玄海原子力発電所原子炉施設保安規定変更認可申請書の一部補正について

玄海原子力発電所原子炉施設保安規定変更認可申請書の別添（玄海原子力発電所原子炉施設保安規定変更前後比較表）について、下記のとおり一部補正する。

別添 玄海原子力発電所原子炉施設保安規定変更前後比較表

玄海原子力発電所原子炉施設保安規定変更案

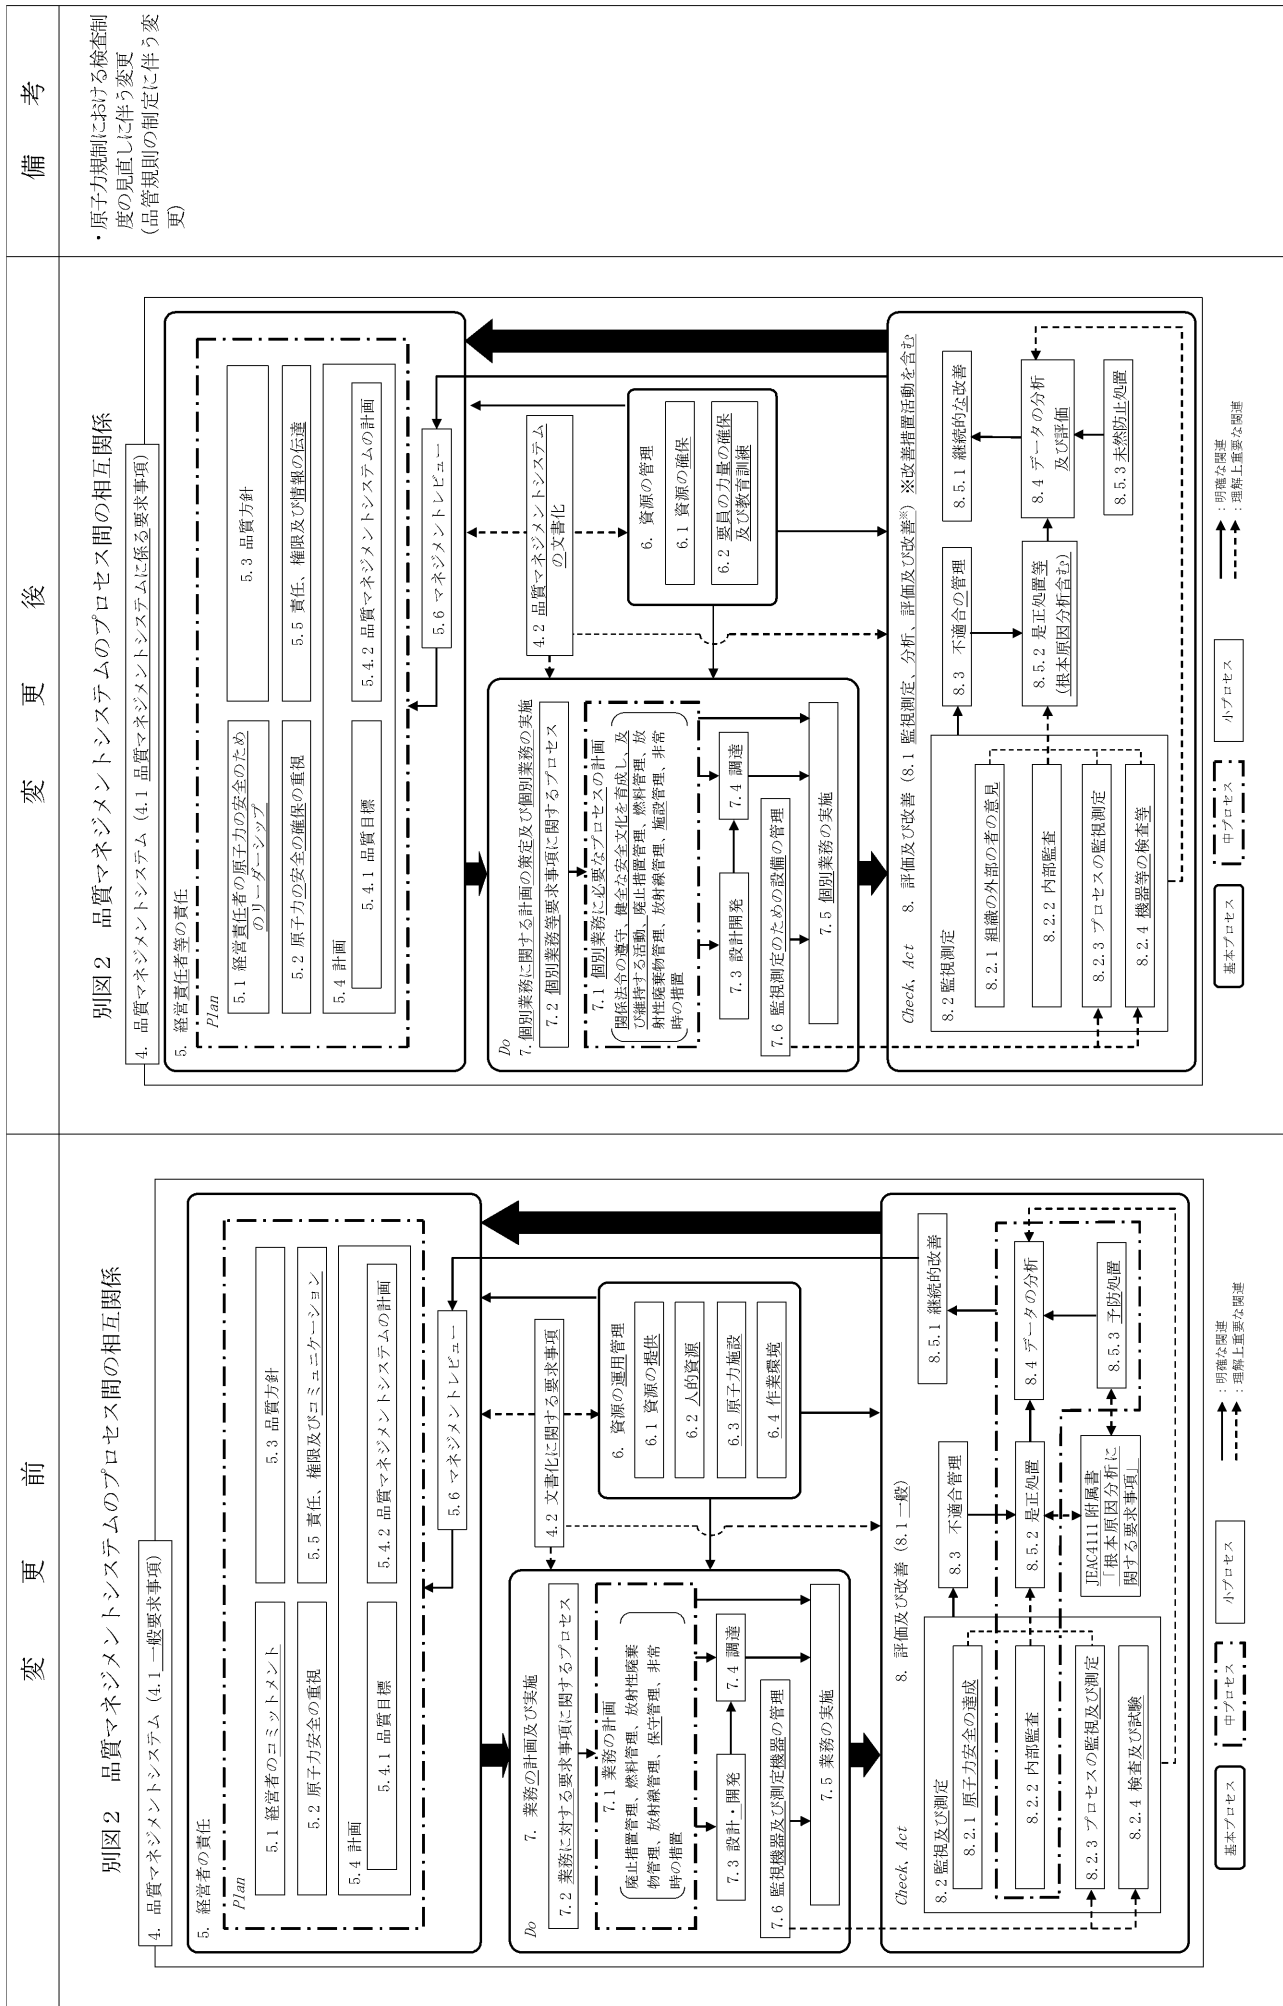
変更前	変更後	備考
<p>別図1</p> <p>保安規定品質保証計画に係る規定文書体系図</p>	<p>別図1</p> <p>保安規定品質マネジメントシステム計画に係る規定文書体系図</p>	<ul style="list-style-type: none"> 原子力規制における検査制度の見直しに伴う変更(品質規則の制定に伴う変更) 記載の適正化に伴う変更(第1編記載事項との整合のための変更) 原子力規制における検査制度の見直しに伴う変更(輸入廃棄物の廃棄に係る規定を追加、美用炉規則及び保安規定審査基準の改正、並びに原子力事業者における使用事業者検査、定額事業者検査、保安のための措置等に係る運用ガイドの反映)
